AANPASSING HOOFDDAK (zie nota), wijziging helling

Callebaut Architecten

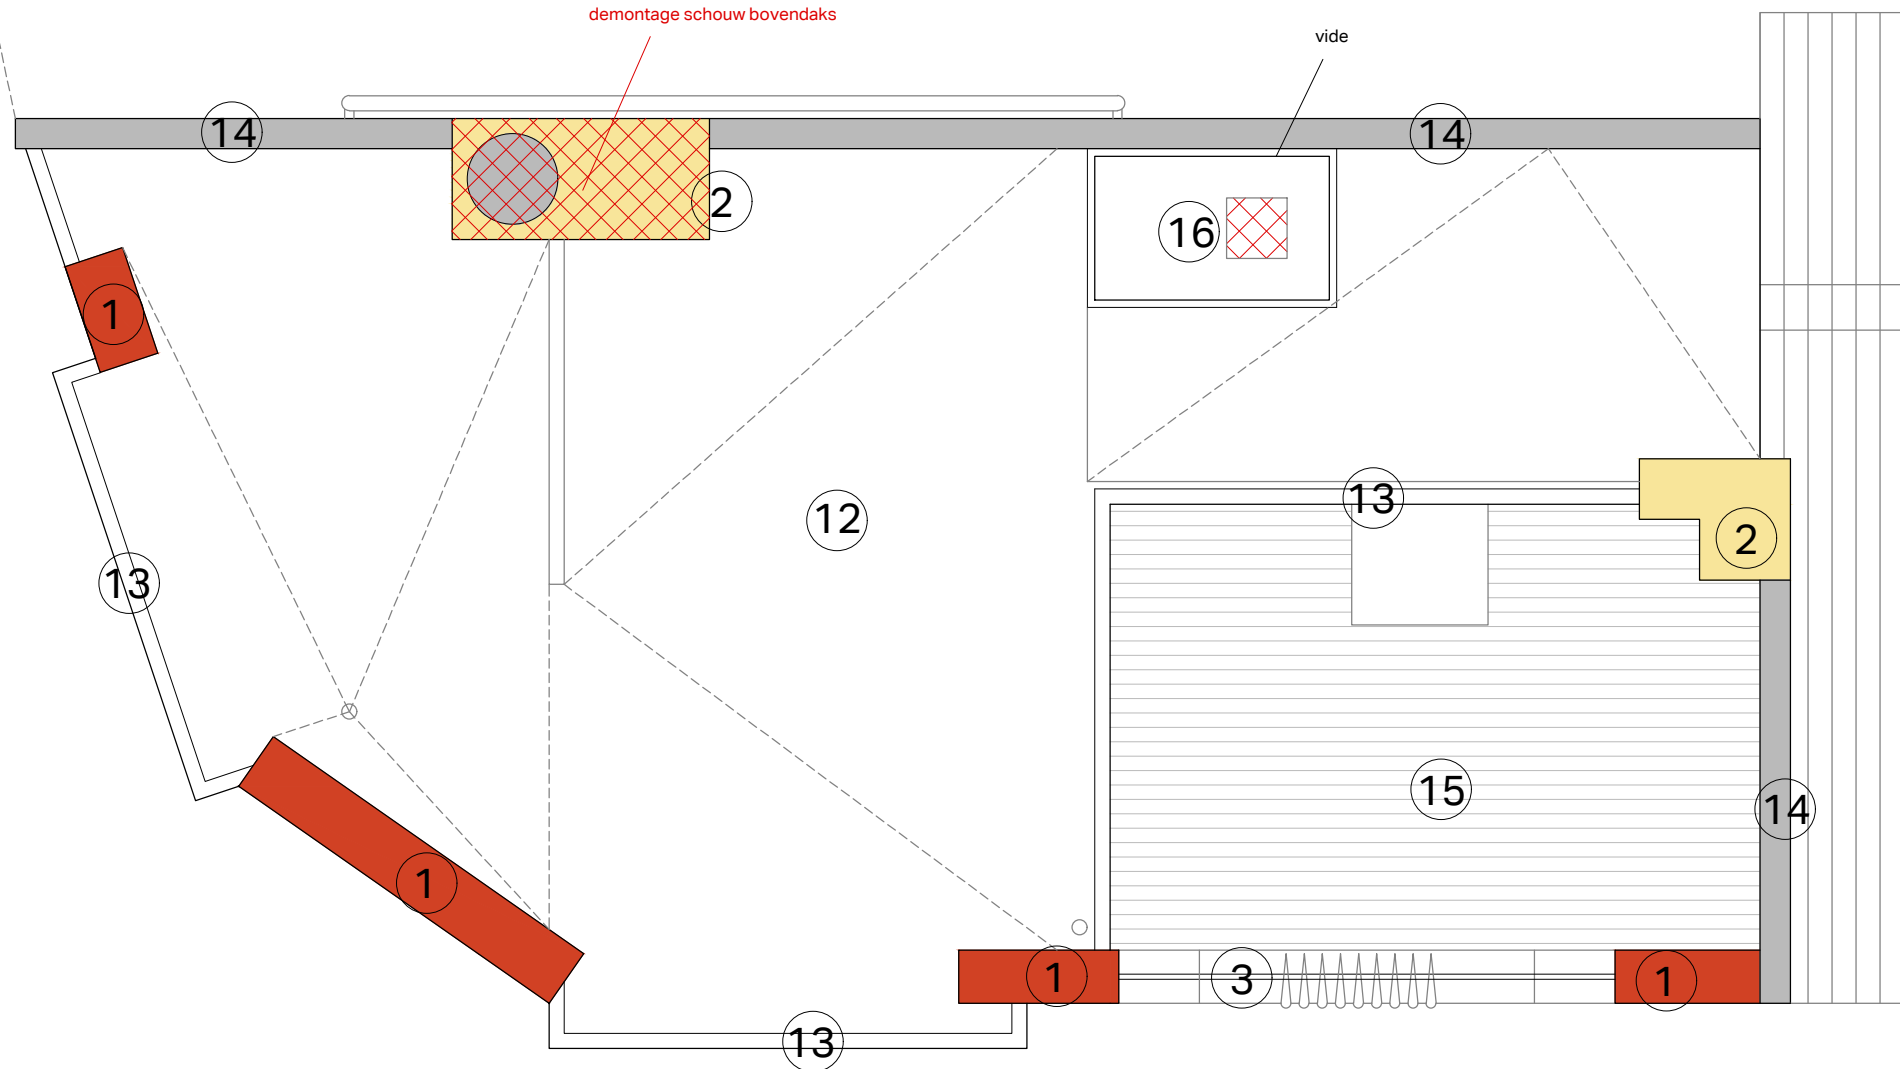
AANPASSING HOOFDDAK (zie nota), wijziging helling
BESTAANDE TOESTAND
-verwijderen bestaande EPDM verdichting + PUR isolatie + onderdak
-verwijderen historische beplanking 30mm
-verwijderen historische roestplaat 70mm, ivf opbouwhoogte
-(behoud /enkel vervangen rotte balken) historische balkenlaag 220x80mm
-demontage niet origineel verlaagd plafond gipskarton voor controle balkenlaag
